改善箇所説明図

原動機において、カムシャフトの溶接部の形状が不適切なため、当該部分に応力が集中することから、強度が不足し、そのままの状態で使用を続けると、当該部分に亀裂が生じ、最悪の場合、カムシャフトが折損して原動機が停止するおそれがある。

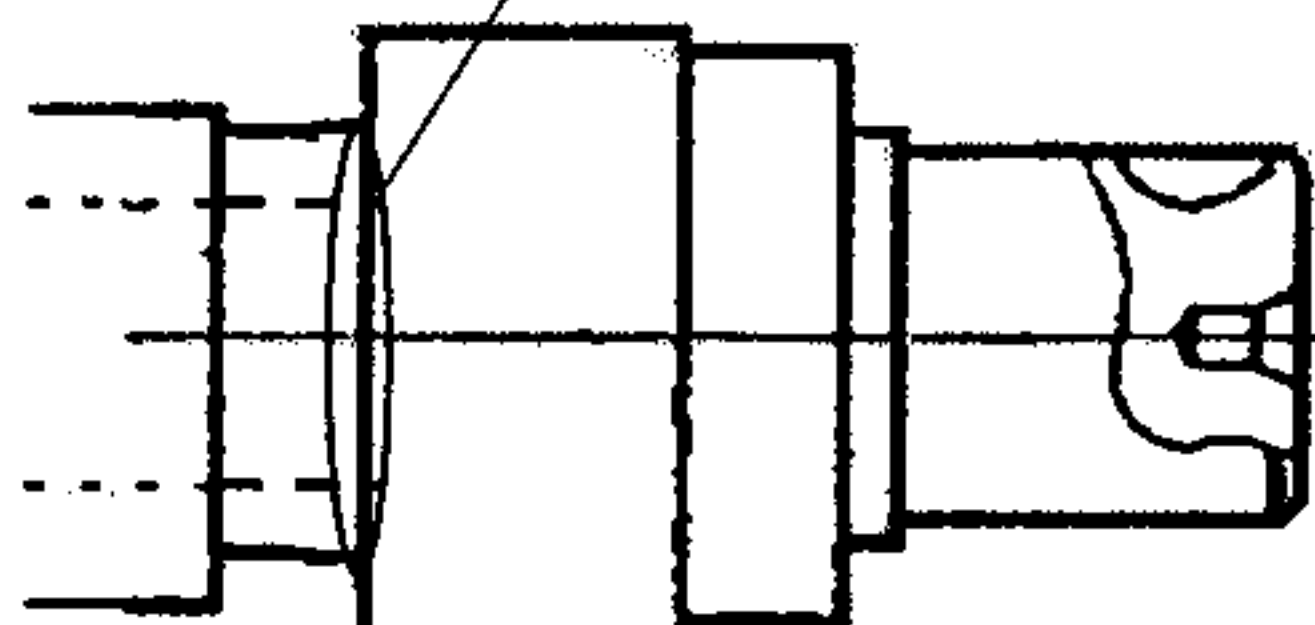
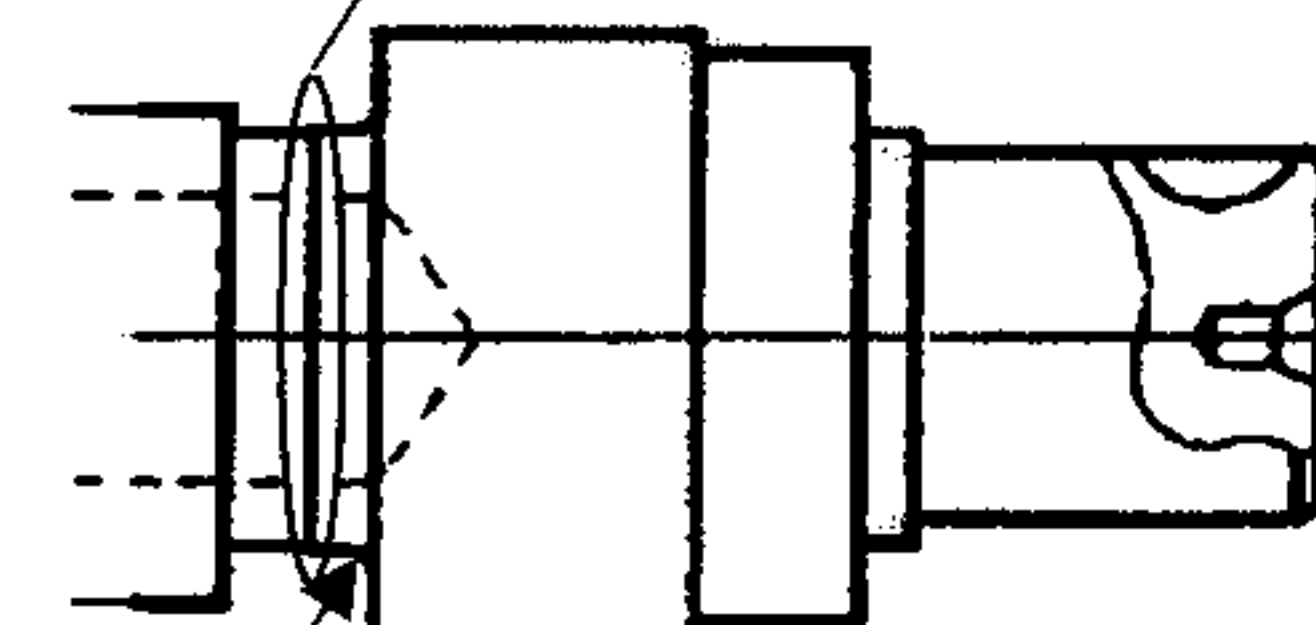
改善前	改善後
溶接位置  カムシャフトA部拡大	溶接位置変更  隅R増大 カムシャフトA部拡大
改善の内容：全車両、カムシャフトを対策品と交換する。 識 別：噴射ポンプギヤカバーに白色ペイントを塗布する。
